**Dibattito pubblico**  
**Tratta Codogno - Piacenza**  
Raddoppio della linea Codogno - Cremona - Mantova

**Raddoppio della linea  
Codogno - Cremona - Mantova**

***CONTRIBUTO AL DIBATTITO***

**Paolo Capelli (3)**

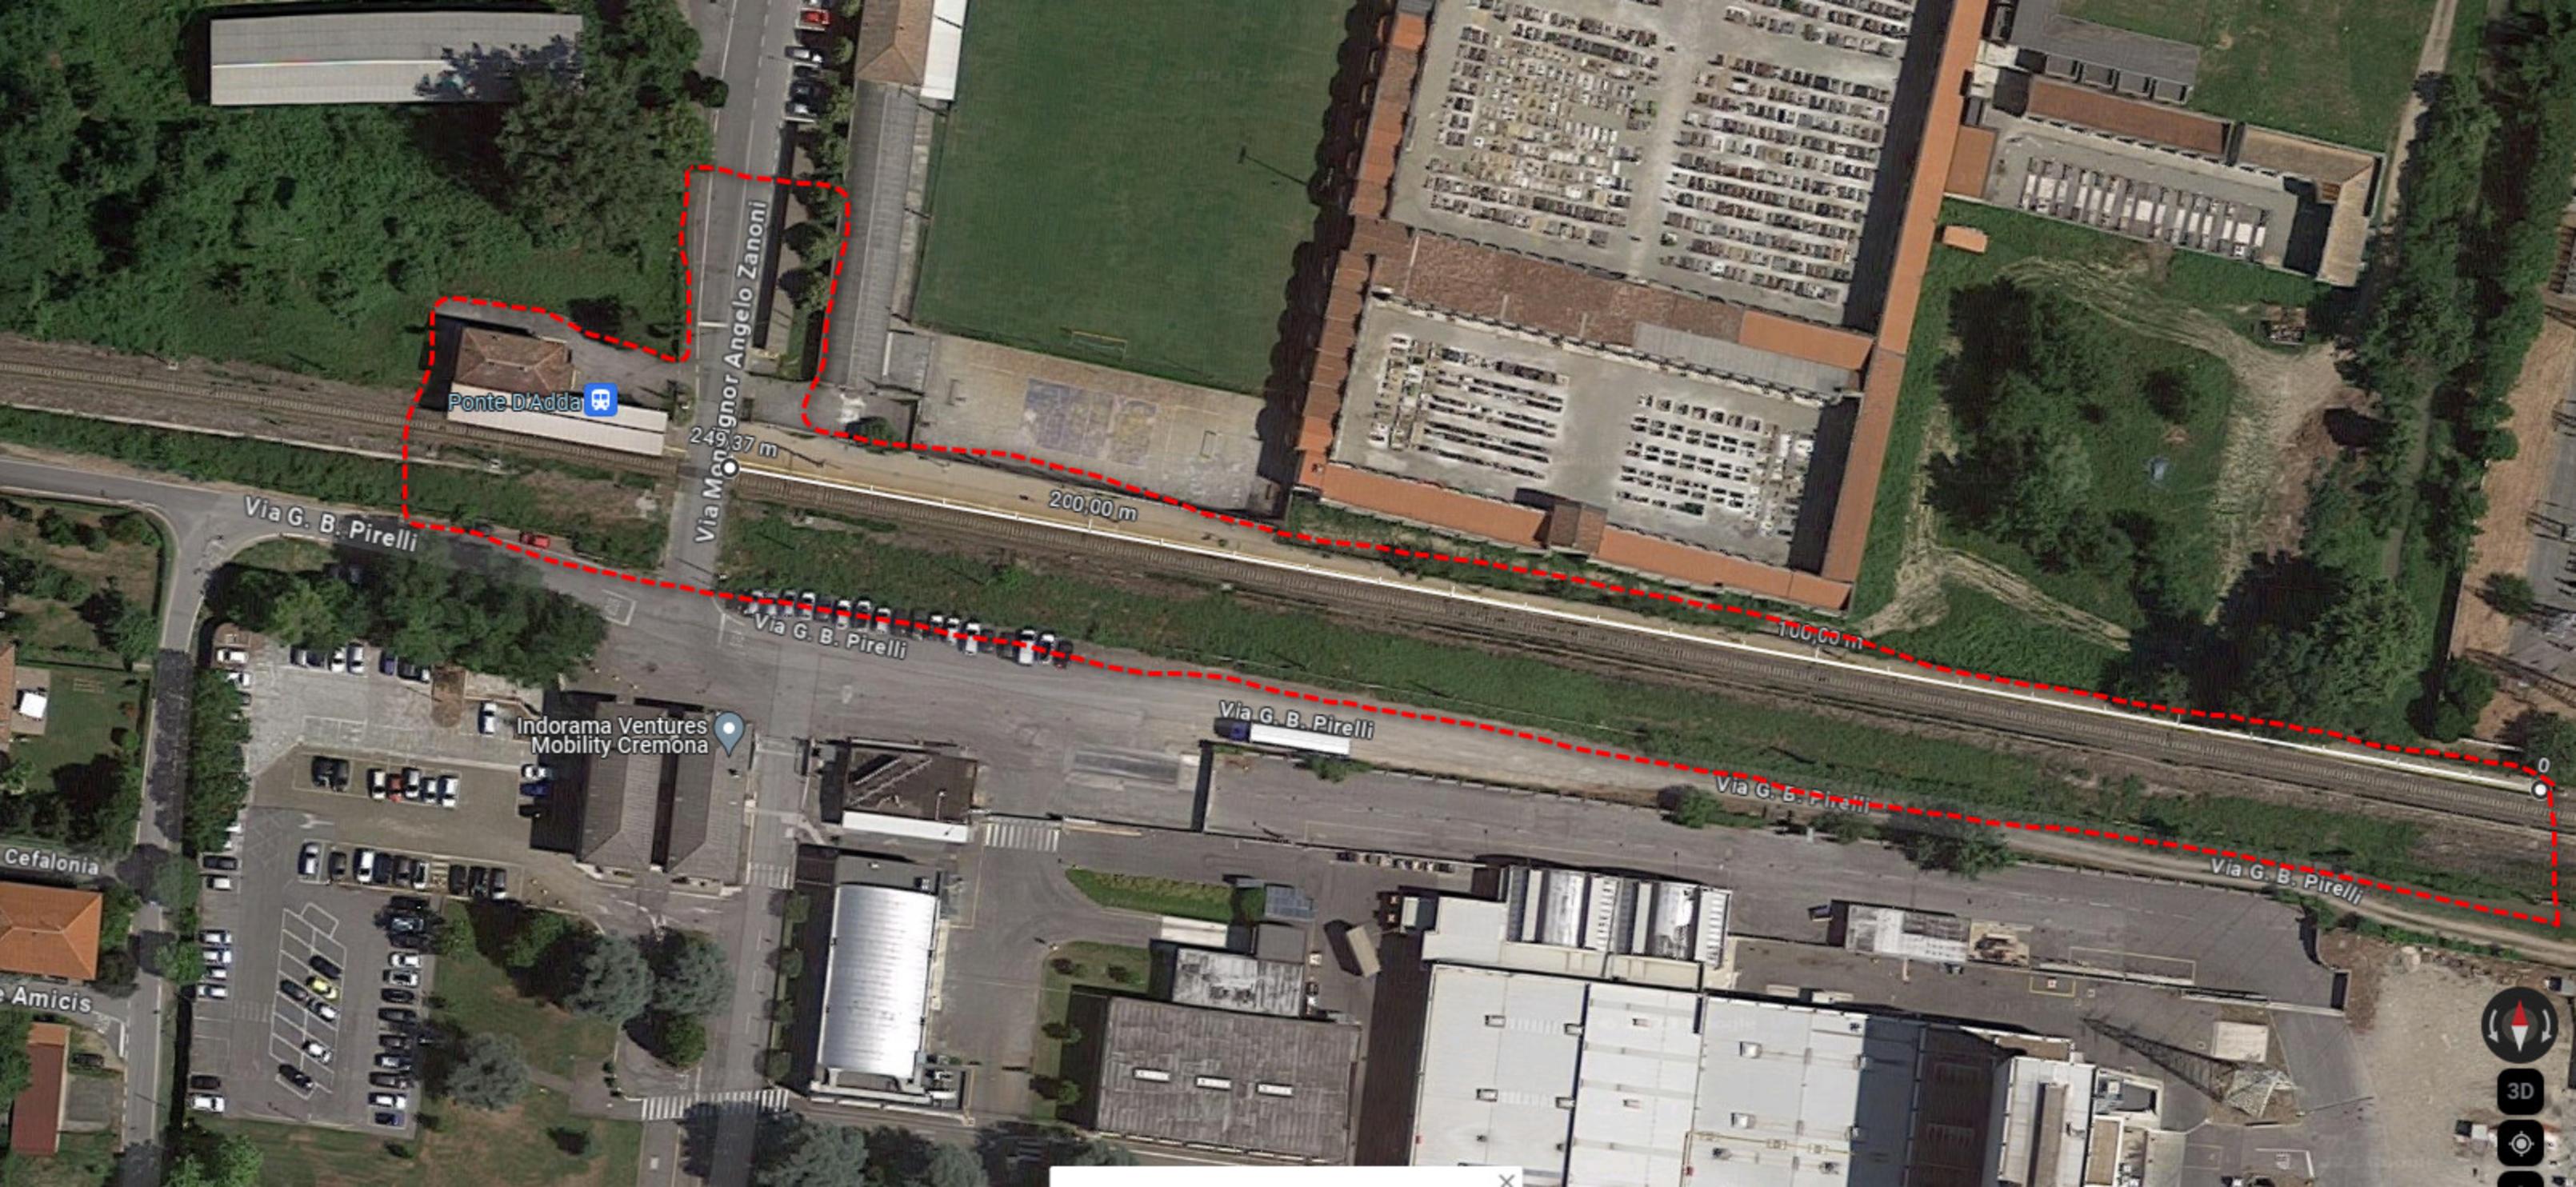
Dal progetto sembra che, in particolare in questo tratto di strada, la suddetta fascia verde (immagine "Situazione attuale") venga sacrificata per fare posto alla banchina ferroviaria e alla nuova recinzione che presumibilmente sarà molto più impattante dell'attuale in caso venga integrata con barriere antirumore (a questo proposito sarebbe utile avere dei rendering puntuali per una valutazione d'impatto).

La proposta sarebbe pertanto quella di salvaguardare questa fascia verde frontale alla zona residenziale prevedendo le nuove banchine dove attualmente è già presente la banchina e frontalmente ad essa (anche in un'ottica di seppur minima riduzione del consumo di suolo) in un'area che peraltro è già di proprietà di RFI su cui in precedenza insistevano i binari di ingresso alle industrie locali.

Allego una planimetria proposta (immagini "Planimetria post-opera suggerita" e "Planimetria post-opera da progetto") che dimostra anche il rispetto della lunghezza dei 250m previsti.

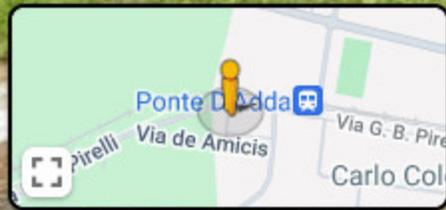
Prova di ciò è anche l'impegno che i residenti hanno avuto nel fare in modo che tale area sia ben conservata e di gradevole impatto visivo: della rimozione delle sterpaglie, la pulizia della recinzione lato strada e lo sfalcio dell'erba se ne sono sempre occupati i residenti, così come le innumerevoli segnalazioni a RFI affinché facesse la sua parte lato ferrovia. Un confronto tra l'immagine "Situazione precedente" "Situazione attuale" mostra come è cambiato il panorama nel corso del tempo.
